CIRCULAR N° 4

LICITACION PRIVADA NACIONAL N° 23/2022 - EX-2022-54532220- -APN-SG#SOFSE **“LICITACIÓN PRIVADA NACIONAL PARA MONTAJE DE TRANSFORMADOR DE DISTRIBUCIÓN DE RESPALDO EN SUB ESTACIÓN TEMPERLEY – LÍNEA GENERAL ROCA”**

INFORMACIÓN CON CONSULTA

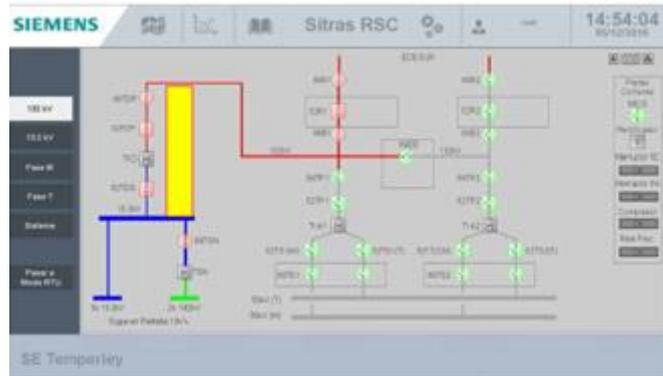
c. Condiciones para el funcionamiento en paralelo de transformadores TrD1 y TrD2. Solicitamos tengan a bien enviarnos los esquemas funcionales de las celdas de entrada del TrD1 para evaluar el eventual relé de puesta en paralelo de los interruptores vinculados.

c. No es necesario disponer de los funcionales en esta instancia. El nuevo TRD2 es independiente del TRD1. No va a ser necesario condicionar el funcionamiento del TRD2 al TRD1.

Si se deberá tener en cuenta la condición de alimentación en paralelo. Por ejemplo: Si tenemos energizado el TRD1 se pueda energizar el TRD2. Pero si estamos alimentando a través de 10F no se pueda cerrar el interruptor 52TRDS2. Replicando esta condición a cada una de las salidas existentes.
